AG.272.12.2021.BR

Dotyczy postępowania pn. Przebudowa drogi powiatowej nr 1717C Czaple-Ryńsk od km 0+000 do km 6+660 - Etap I od km 0+000 do km 3+680

W związku z zadanymi pytaniami dot. postępowania na przebudowę drogi powiatowej nr 1717C Czaple-Ryńsk od km 0+000 do km 6+660 - Etap I od km 0+000 do km 3+680, Powiat Wąbrzeski przekazuje odpowiedzi:

Wycinek planu sytuacyjnego w załączeniu.

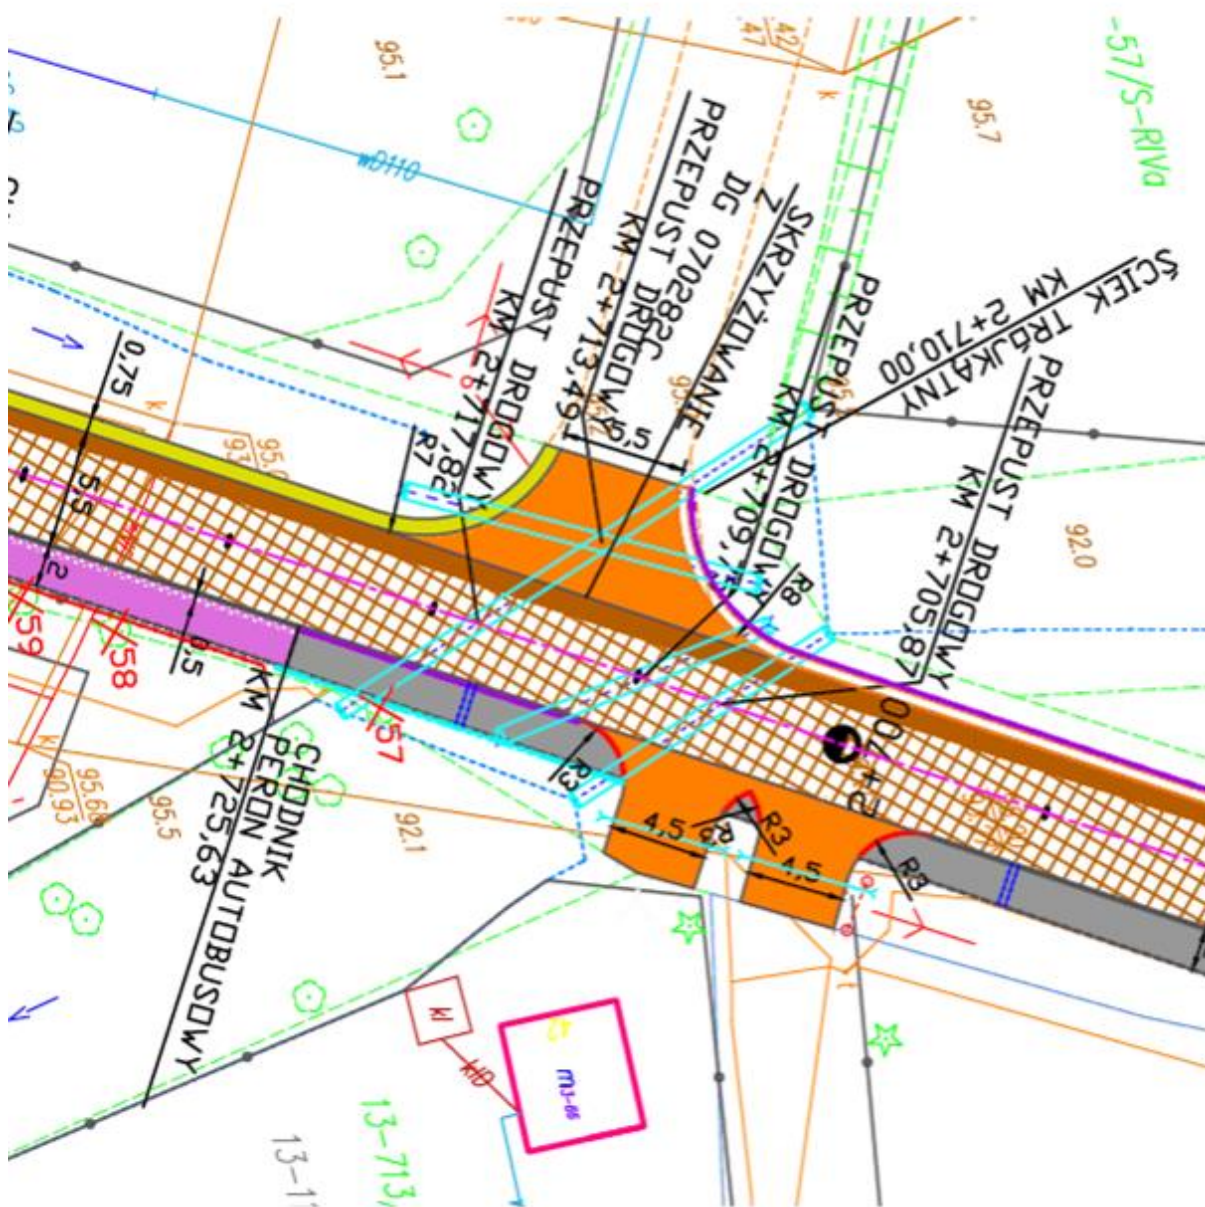
Dodatkowo przepust w km 2+717 koliduje w planie z przepustem w km 2+713.

Prosimy o przekazanie rozwiązań wysokościowych obu przepustów.

Należy wykonać zgodnie z projektem
